改善箇所説明図

基準不適合発生箇所

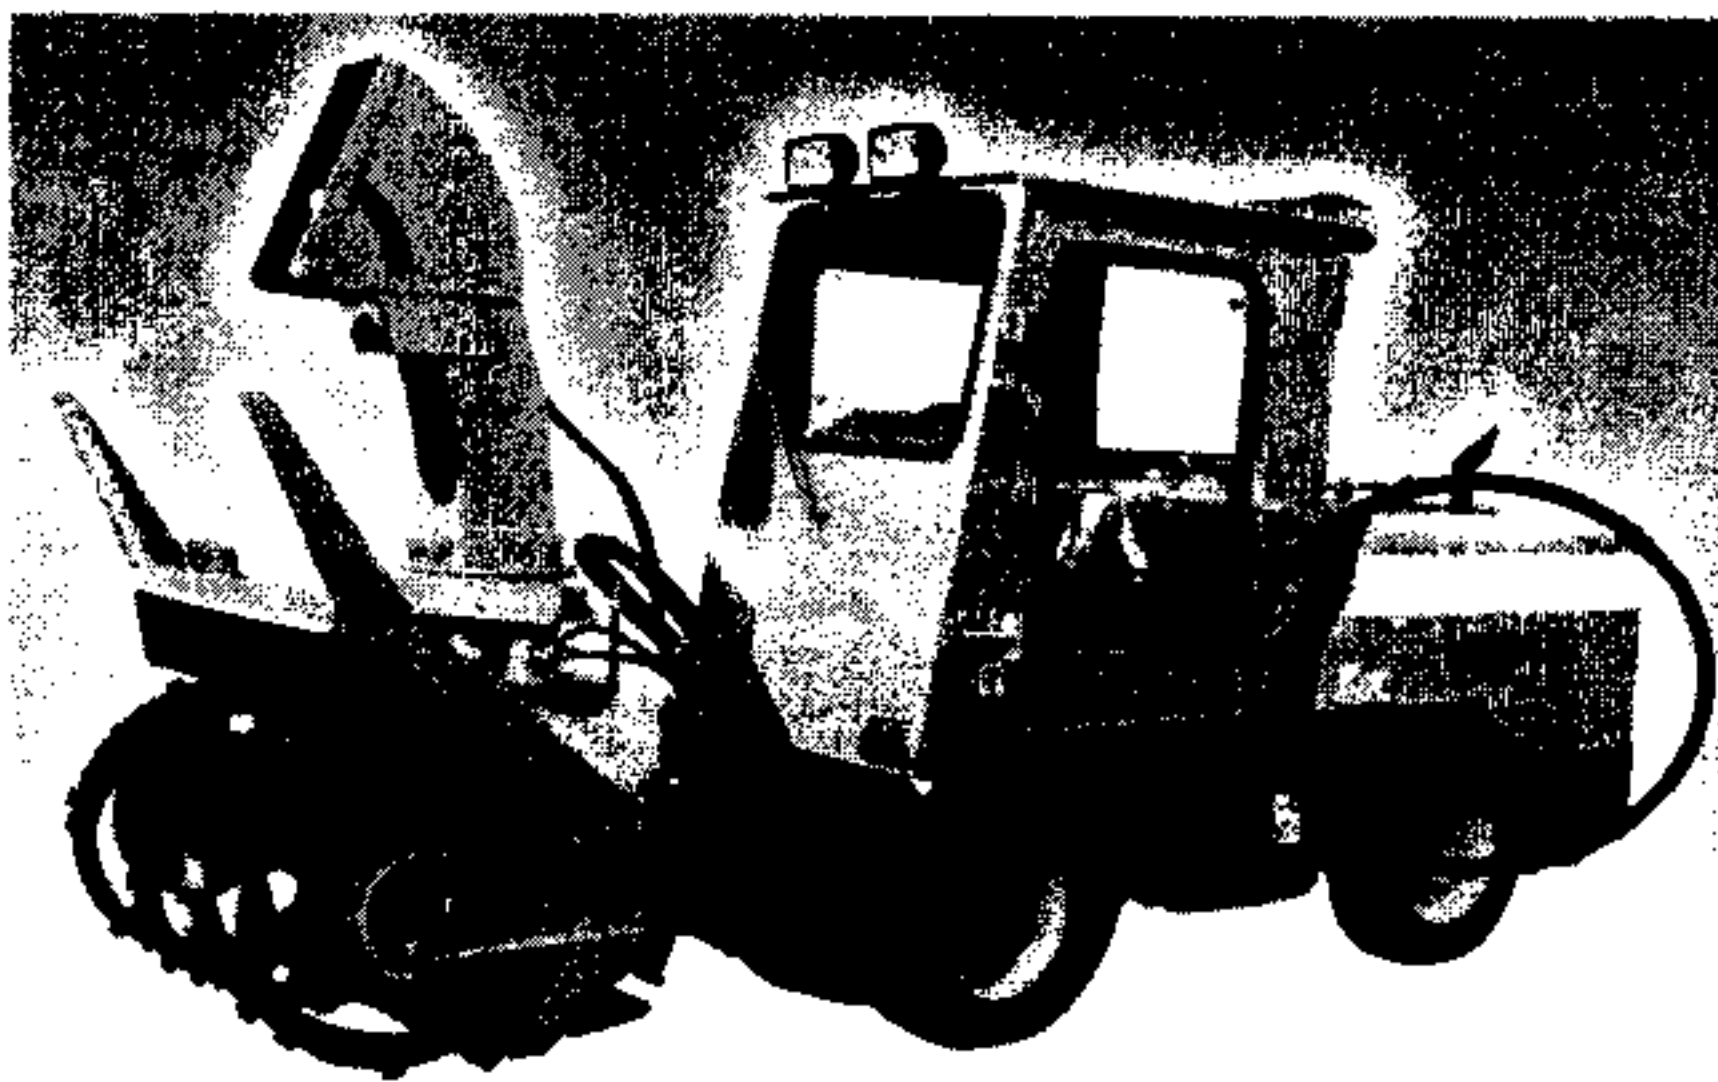
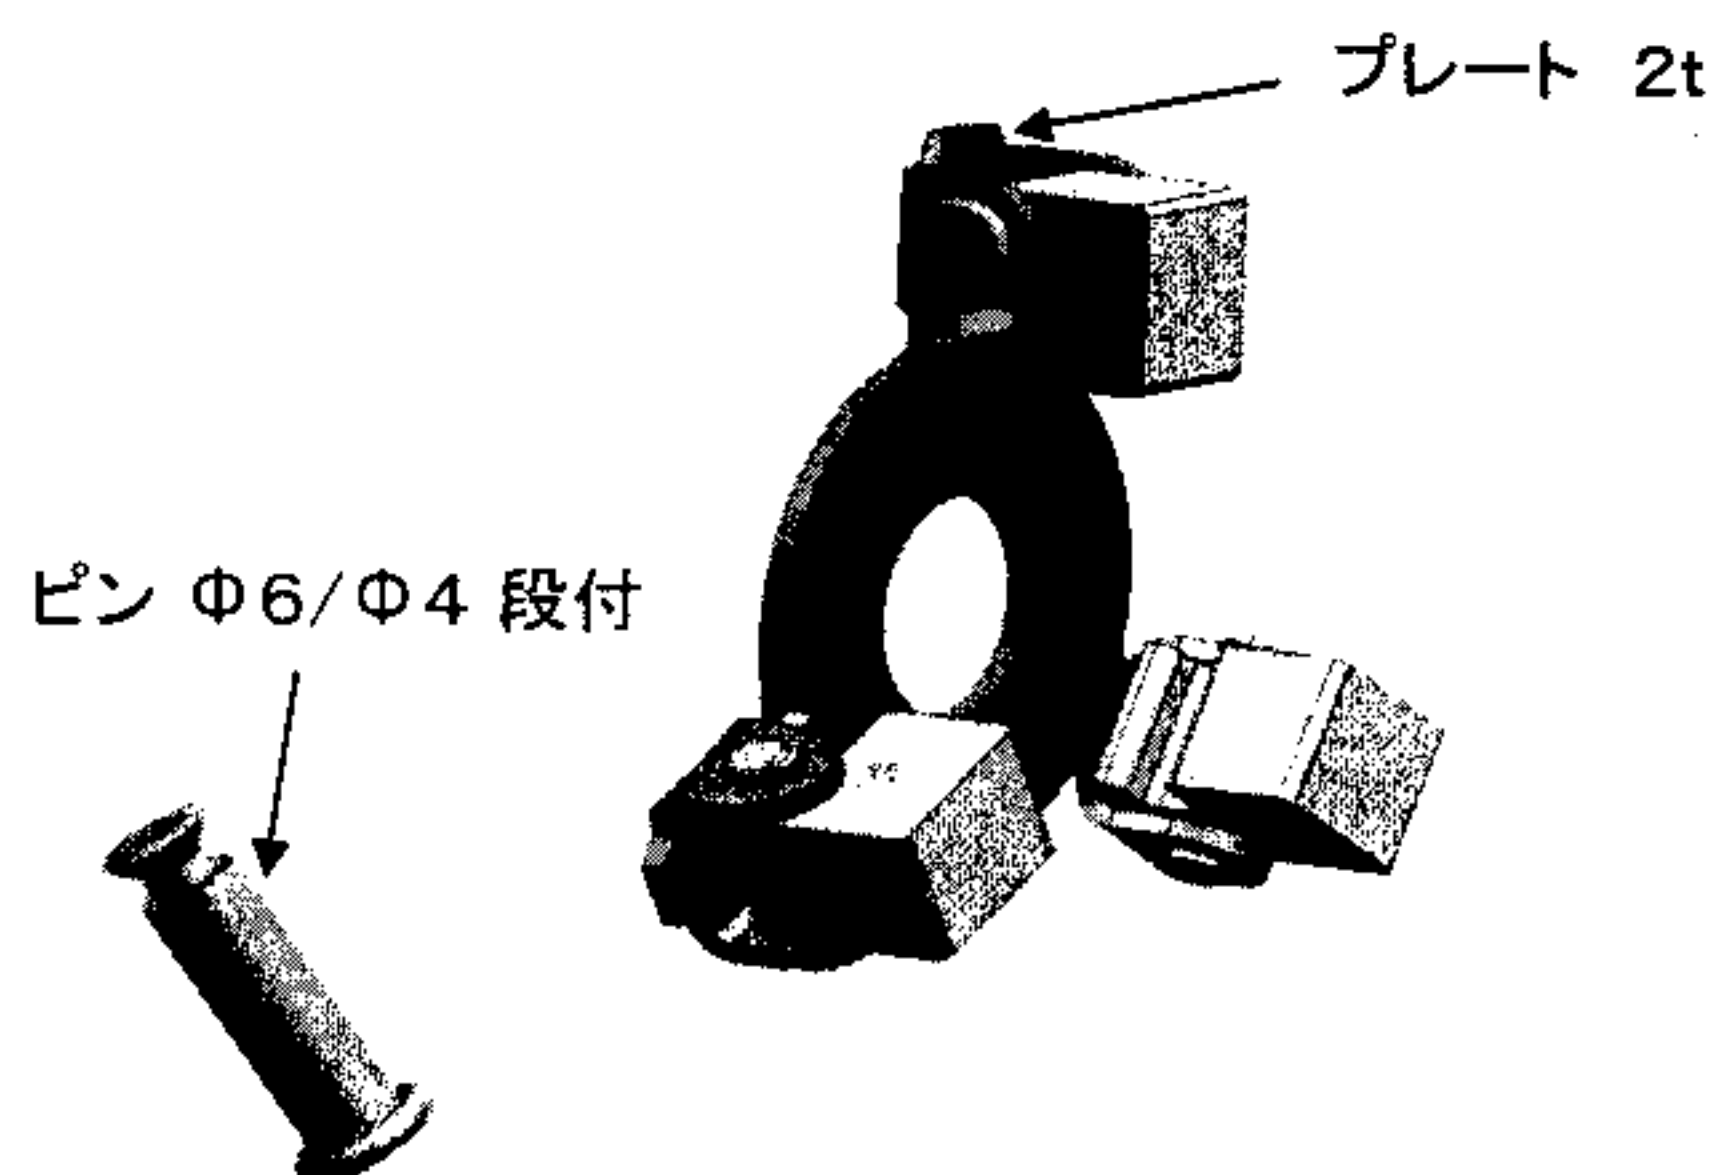
原動機の調速機内フライウェイト支持ピンの強度が不足しているため、高回転、高出力の使用により当該ピンに亀裂が発生するものがある。そのため、そのまま使用を続けると当該ピンが破断、フライウェイトが脱落し、調速機構成部品と干渉して原動機が停止し、再始動できなくなるおそれがある。

改善の内容: 全車両、フライウェイトアッセンブリを対策品と交換する。
